INLEIDING EN SITUERING

Aanvraag stedenbouwkundig attest (2018) versus stedenbouwkundige vergunning (2019)

Het Brussel Hoofdstedelijke Gewest bezorgde de heer Minister-President Geert BOURGEOIS het dossier NEO1, stedenbouwkundige vergunning en milieuvergunning NEO1. Dit in het kader van de overlegprocedure conform art. 6, §5bis BWHI.

In dit advies wordt de grensoverschrijdende impact van het project in kwestie in beeld gebracht. Er wordt in hoofdzaak bekeken wat de impact van NEO I - Europea is op de Vlaamse mobiliteit en leefomgeving.

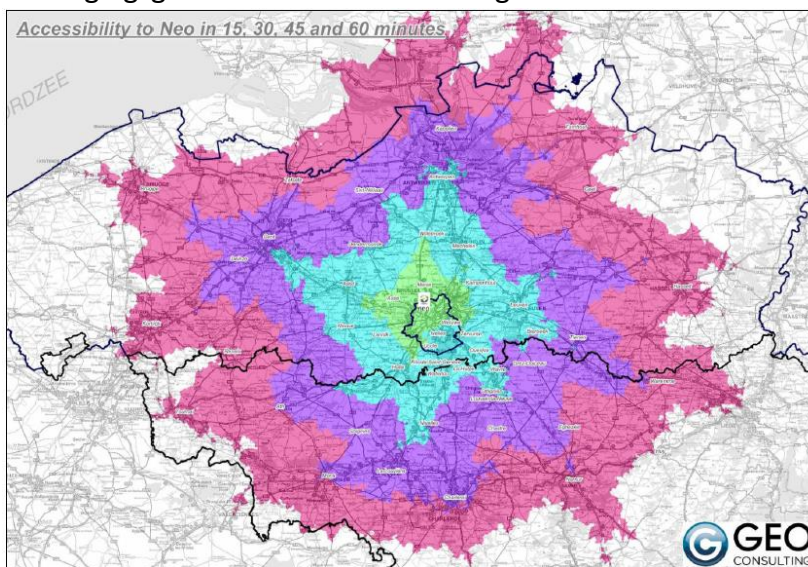
Ondertussen werd door de Koninklijke Belgische Voetbalbond op 19 maart 2019 formeel aangekondigd dat het Koning Boudewijnstadion zal behouden blijven en omgevormd tot een “Golden Generation Arena” bestemd voor voetbalwedstrijden, atletiek, andere sporten zoals hockey en evenementen.

Hieruit blijkt dat de huidige en in de vergunning opgenomen exploitatiemogelijkheden, en daarbij horende mobiliteit niet meer correct zijn.

De mobiliteitsimpact van de toekomstige arena met 40.000 zitjes, te midden van NEO1 en de Heizelzone zal uiteraard veel ruimer zijn dan de opgegeven exploitatie.

Figuur 3 Verzorgingsgebied NEO 1

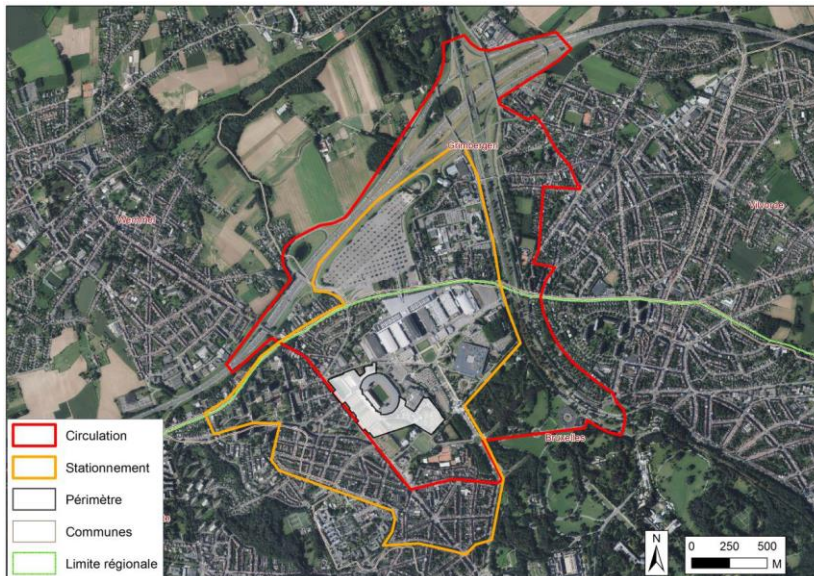
Bovenstaande figuur illustreert de mobiliteitsimpact van het project

Het project richt zich dus ook op bezoekers uit Vlaanderen, met focus op de Vlaamse Ruit. Het gebied dat in de mobiliteit bestudeerd werd -zie onderstaande figuur4- is uiterst beknopt en ons inzien niet relevant als parameter voor de impact van de mobiliteit op Vlaams niveau. De grote discrepantie tussen de 'klantenzone' (eerste twee gordels in figuur 0-57) en de 'perimeter' voor de mobiliteitsstudie (figuur 3) is opvallend en in het dossier wordt niet verantwoord dat deze 'perimeter' groot genoeg is.
